AMPLIACIÓN DE INFORMACIÓN N°1

ESTUDIO DE IMPACTO AMBIENTAL CATEGORÍA II -
PROYECTO P.H. ALTOS DE PLAYA LEONA
PROMOTOR: LA MITRA PROPERTY INVESTMENT INC.

CORREGIMIENTO DE PLAYA LEONA, DISTRITO DE LA CHORRERA
PROVINCIA DE PANAMÁ OESTE
ELABORADO POR: GRUPO MORPHO, S.A.

| AMPLIACIÓN DE INFORMACIÓN N°1 | Fecha: Septiembre 2020 |

AMPLIACIÓN DE INFORMACIÓN N°1**PROYECTO P.H. ALTOS DE PLAYA LEONA
ESTUDIO DE IMPACTO AMBIENTAL CATEGORÍA II**

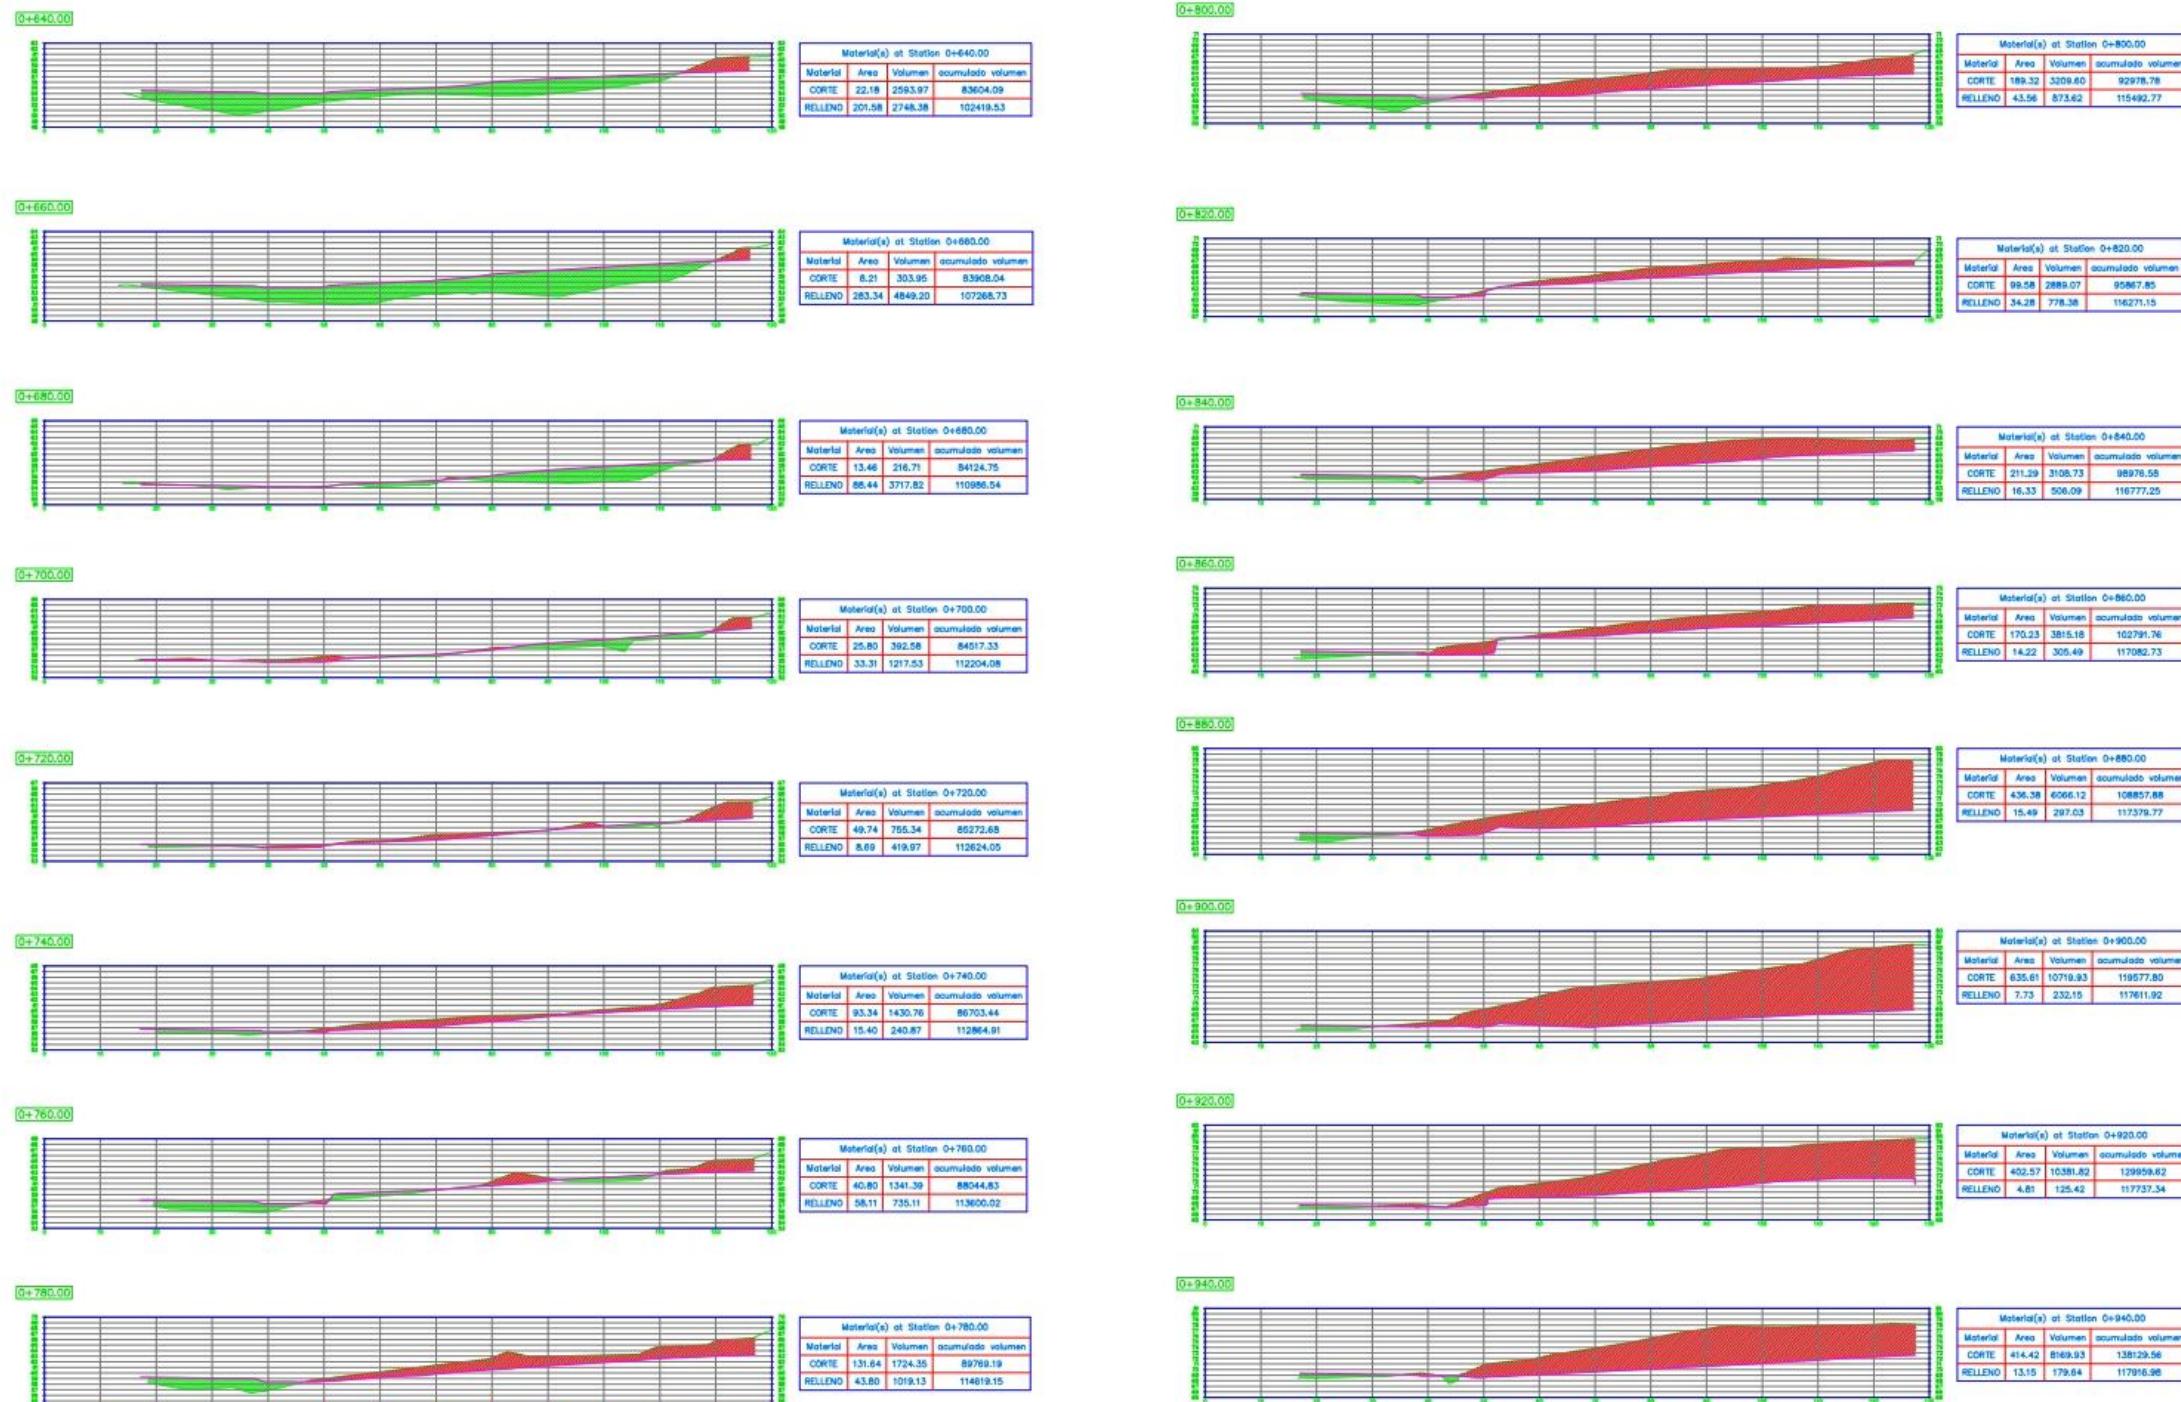
- a. Presentar Planos de los perfiles de corte y relleno donde se establezca: el volumen de movimiento de tierra a generar en el proyecto y volumen de material de relleno e indicar los niveles seguros de terracería.**

- c. Indicar si se tendrán excedentes y en caso de tener excedente se requiere.**
 - c.1 Donde será depositado el excedente del material de nivelación del proyecto, presentar coordenadas.**

R/. Ver en las figuras a continuación los planos de perfiles de corte y relleno, donde el volumen de movimiento de tierra estimado es:

Corte: 163,189.21 metros cúbicos

Relleno: 133,195.10 metros cúbicos

Excedente: 29,994.11 metros cúbicos

El excedente de material será depositado en el relleno sanitario de El Diamante, a menos que más cerca del momento de ejecución de la actividad haya disponible algún lote o proyecto vecino que tenga sus permisos para recibir este material.

Figura N°4 Planos de Muros

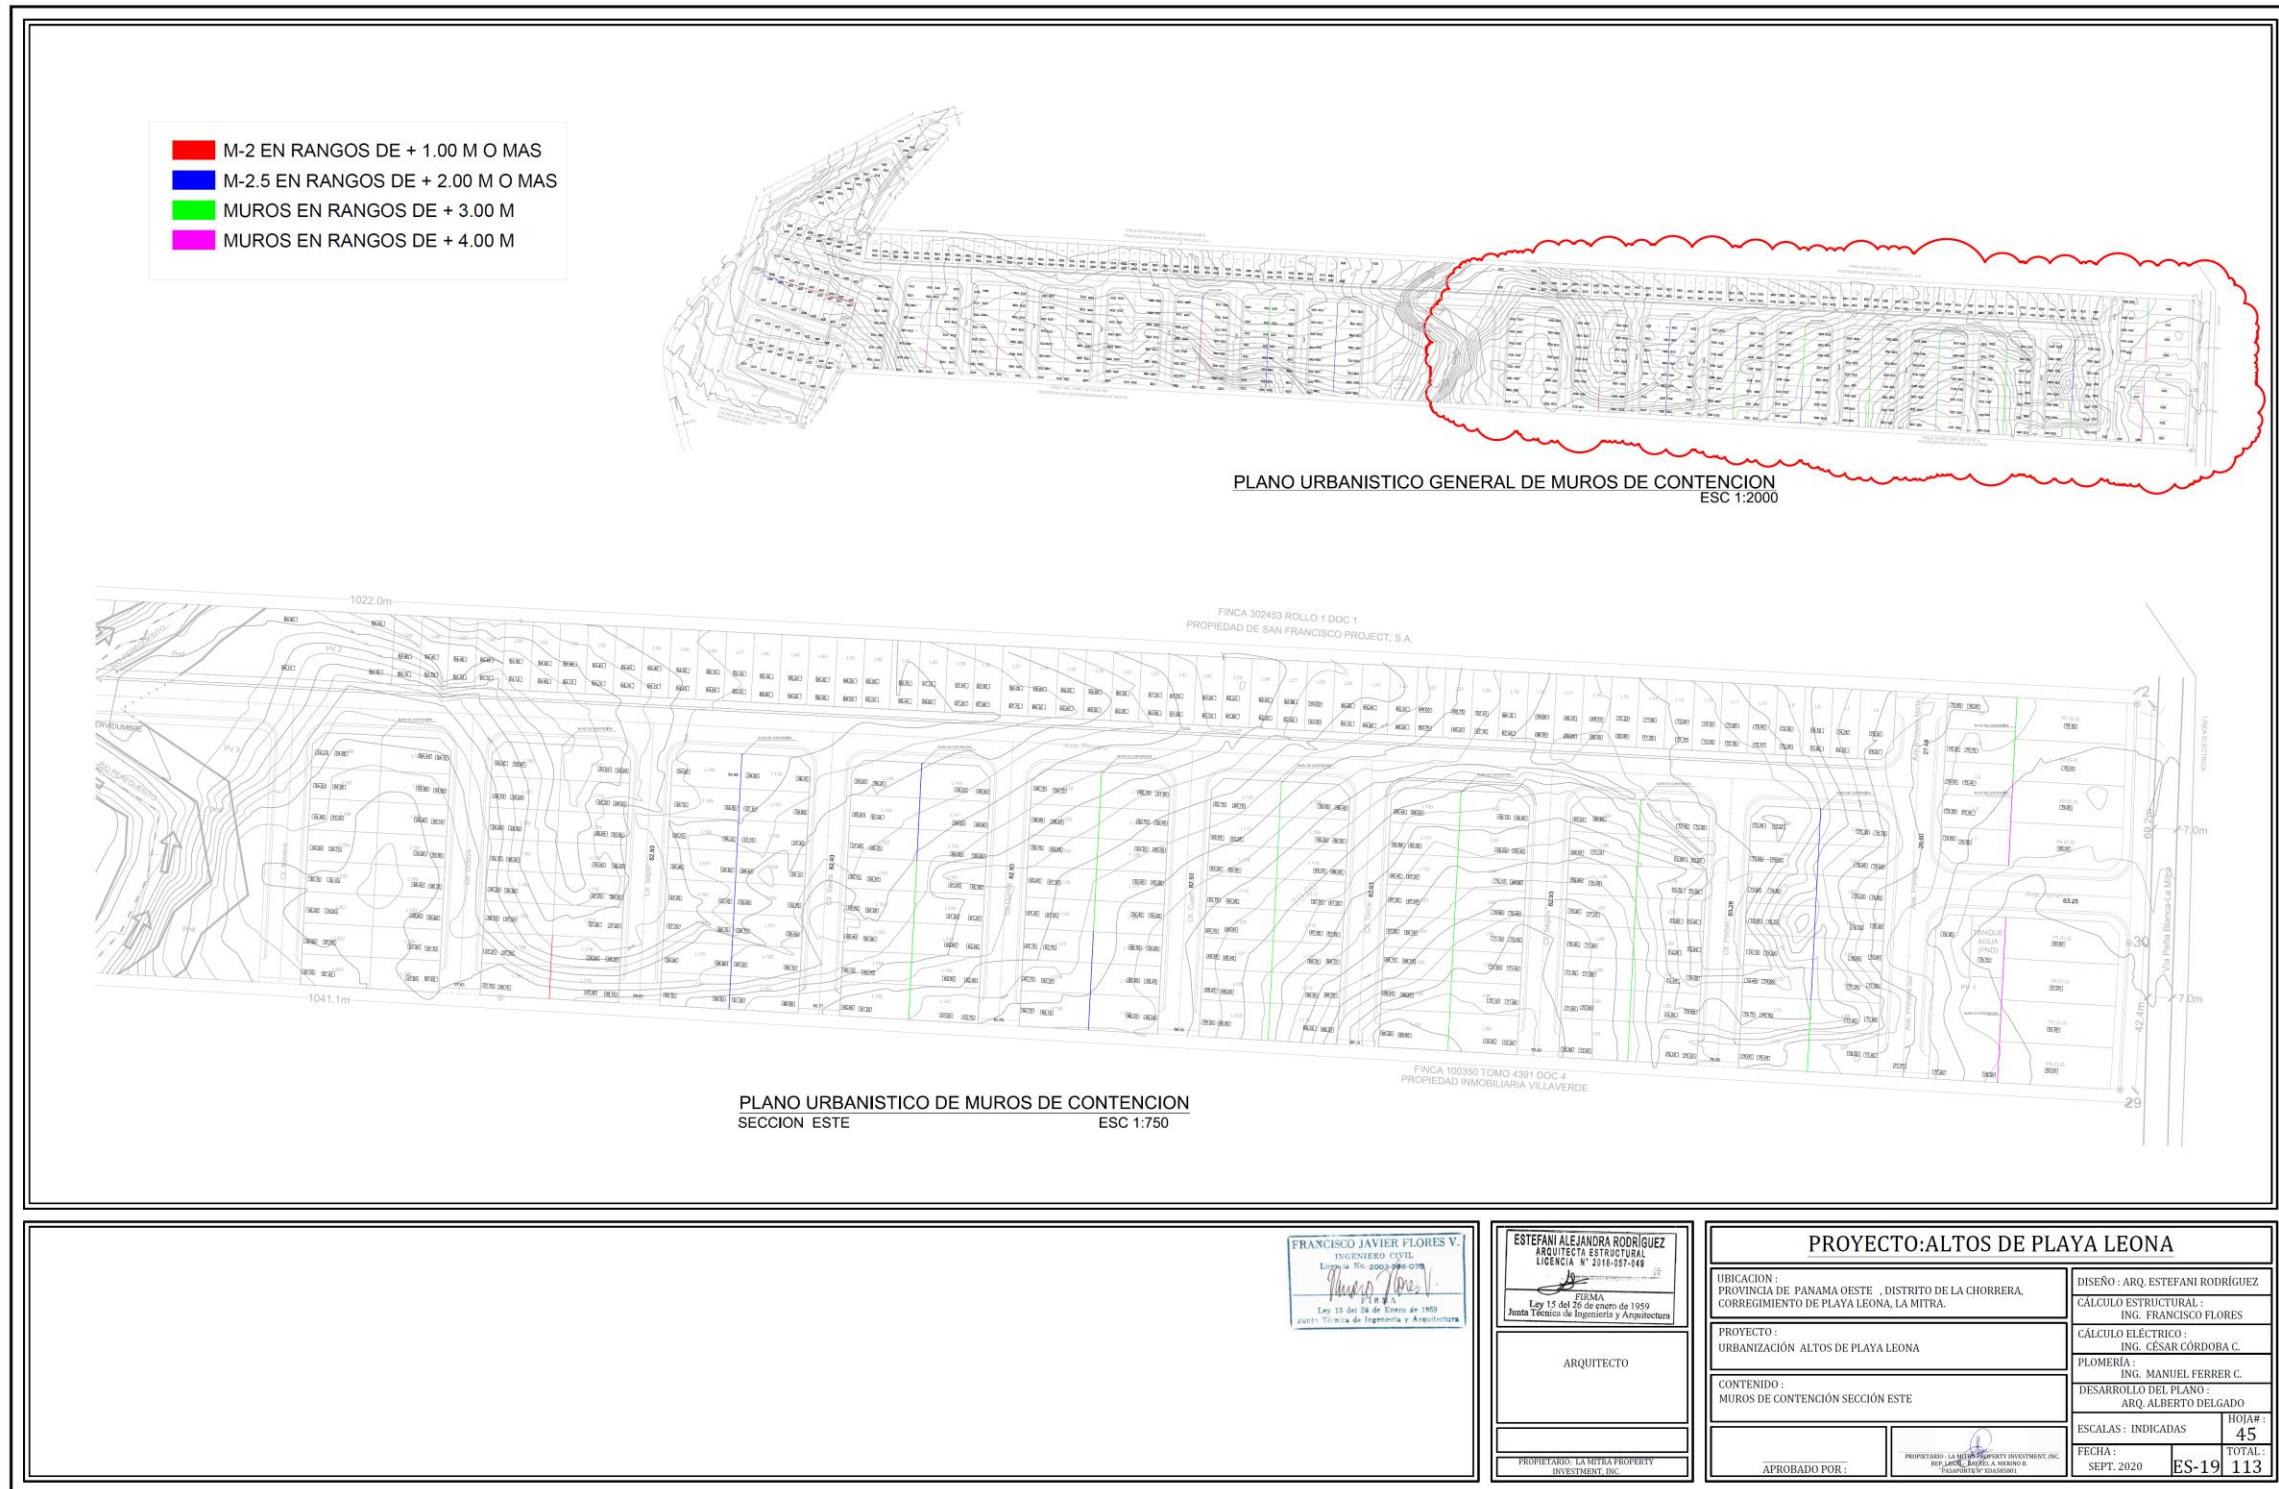
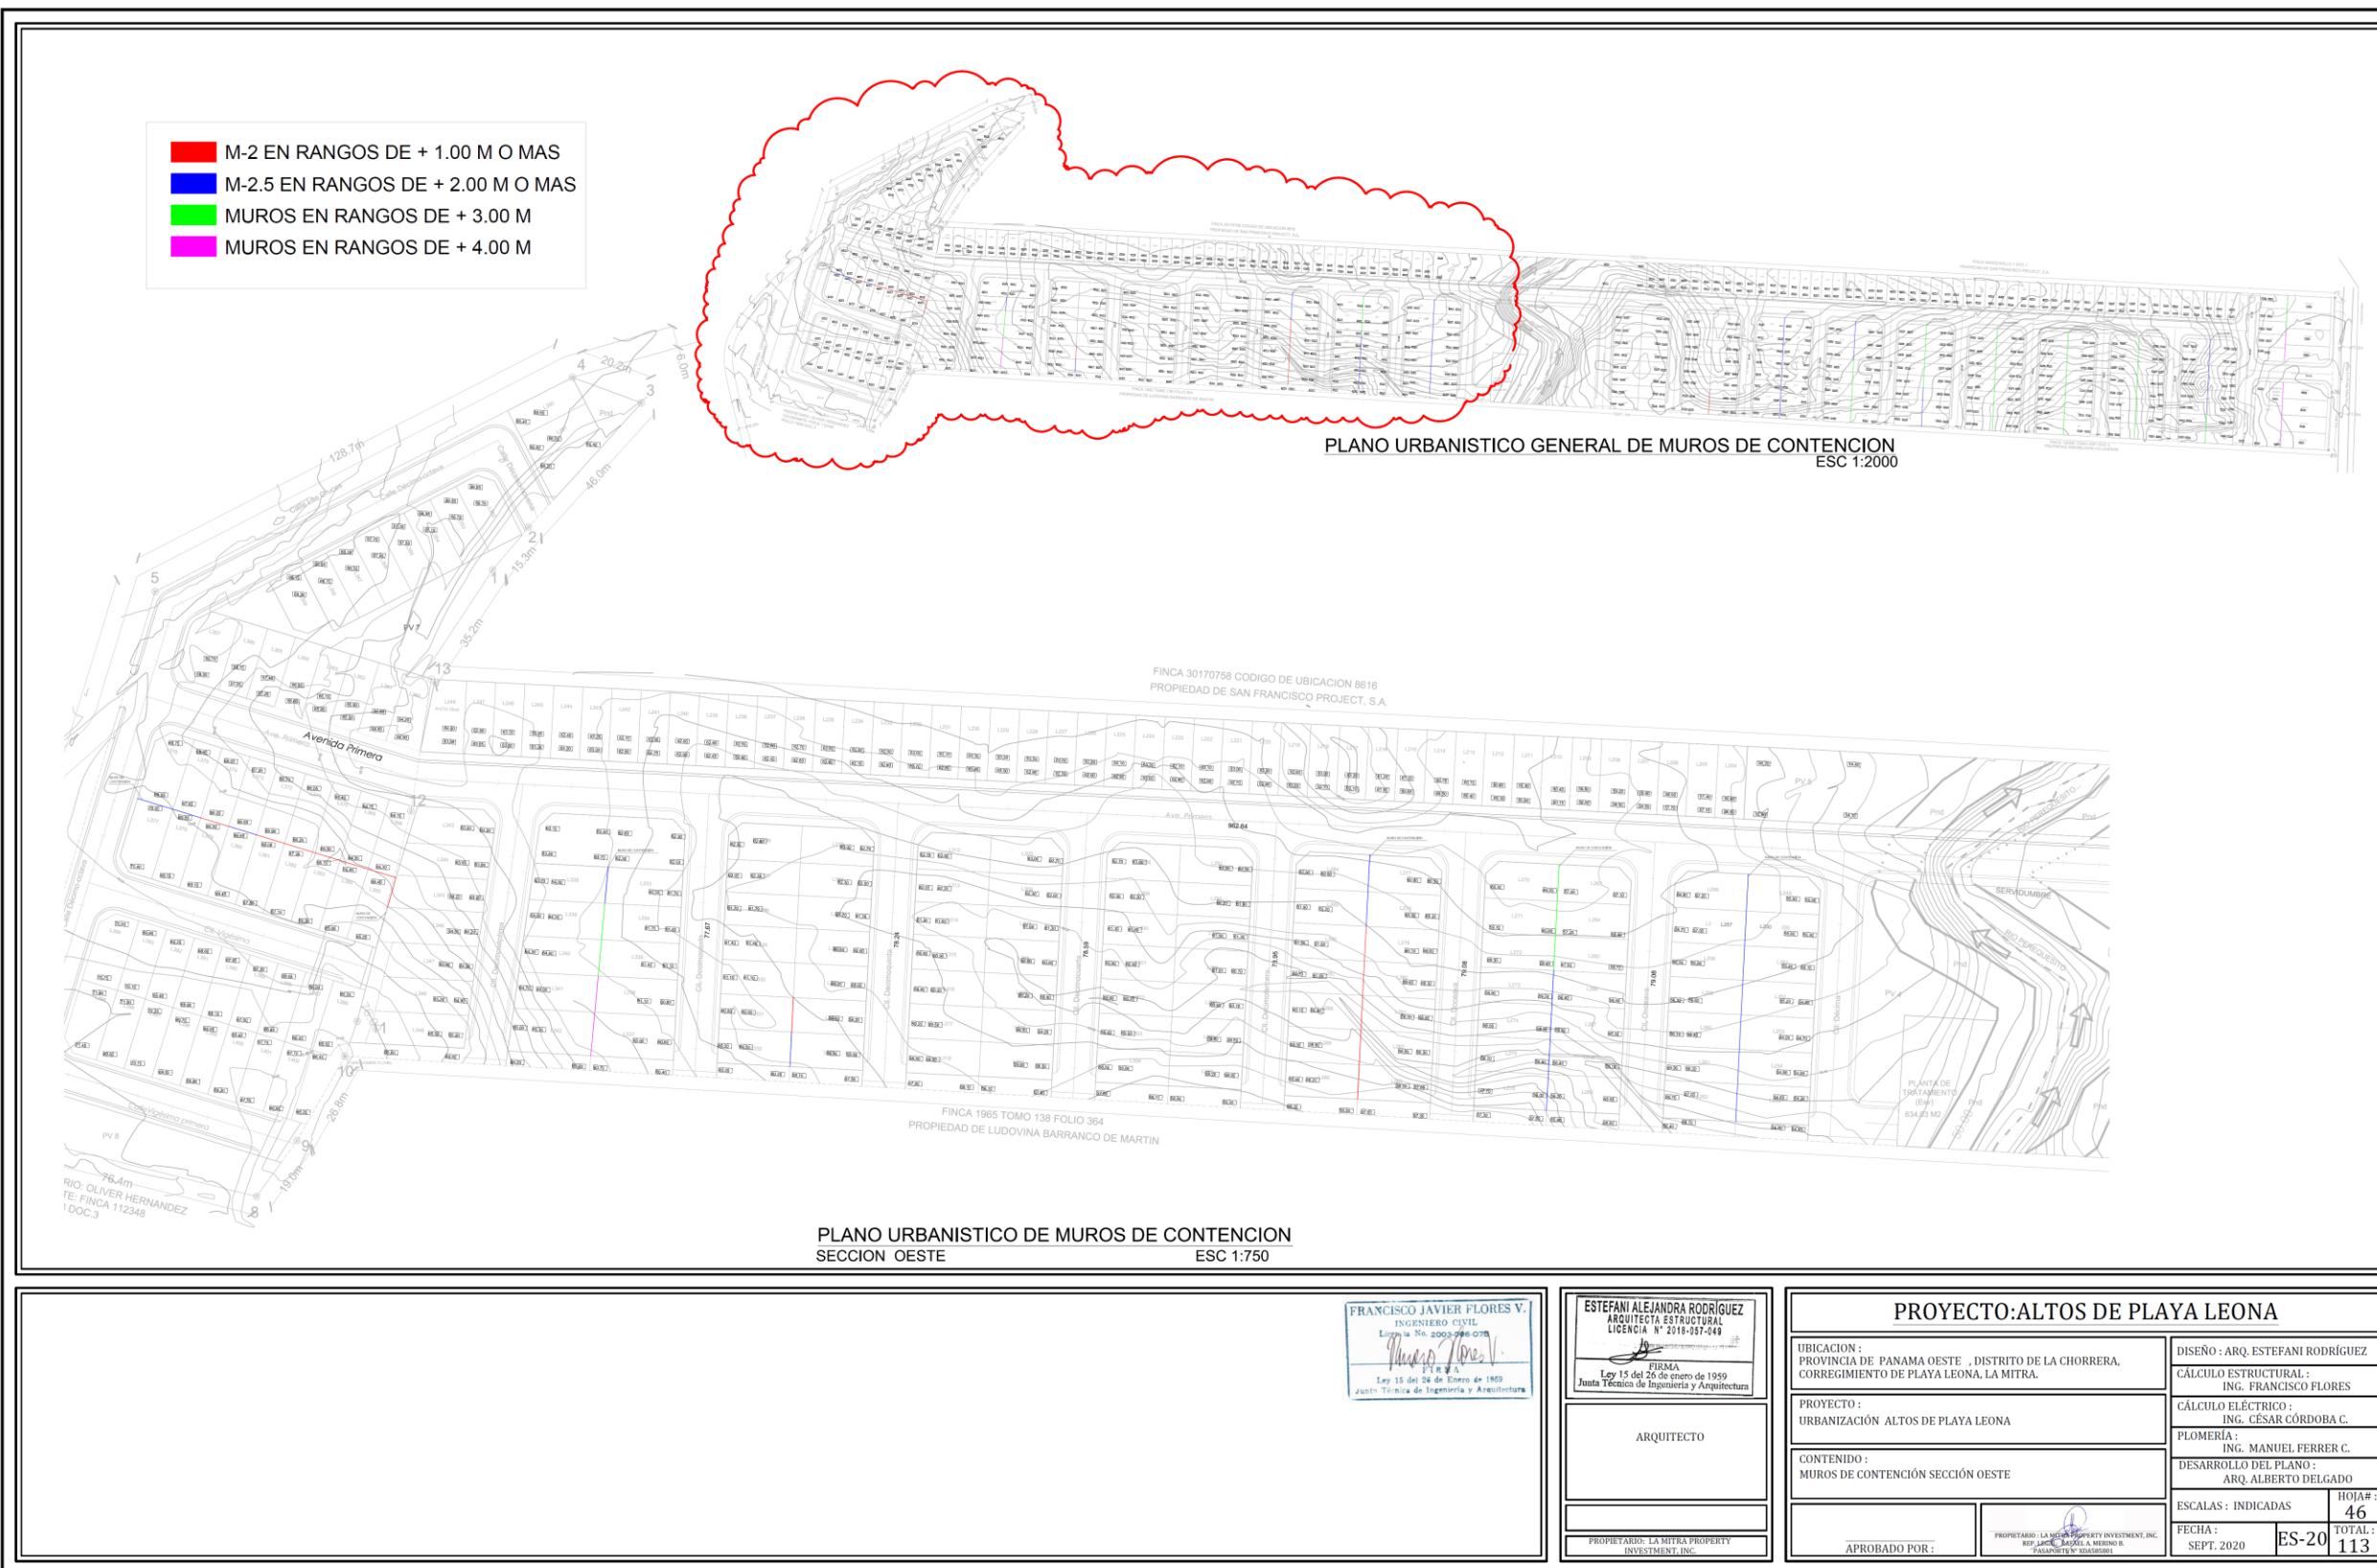
- b. Indicar si se tiene la necesidad o no de construcción de muros de retención y en caso de construirlos donde serán ubicados, presentar coordenadas.**

A continuación se presenta los planos de los muros de retención propuestos en la urbanización:
